WYJASNIENIA NA ZADANE PYTANIA I MODYFIKACJA TREŚCI

Nr sprawy: RRG.271.22.2016
Dyńow, 2017.01.18

SPECYFIKACJA INSTYTUCJI WARUNKÓW ZAMÓWIENIA

GMINA MIEJSKA DYŃOW

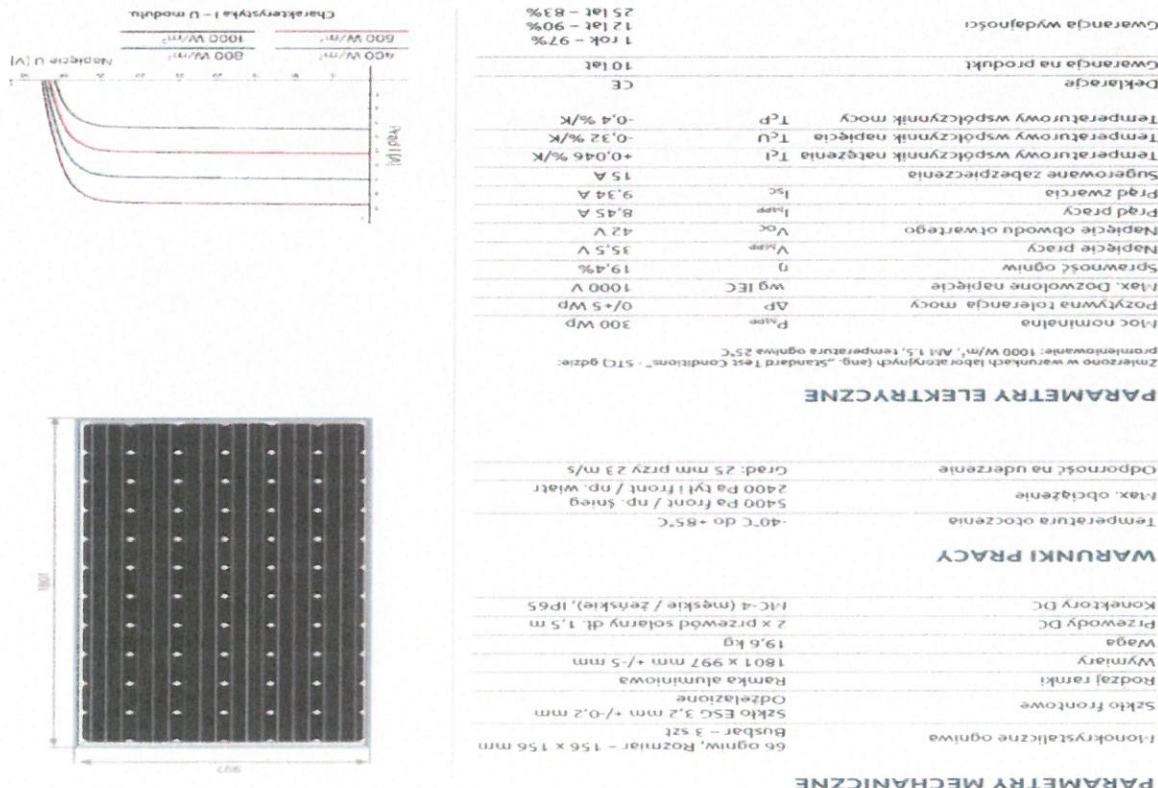
Czy zamawiaszacy dopusci do zastosowania modul monokrystaliczny o parametrach j.n.:
Ptytanie 45:
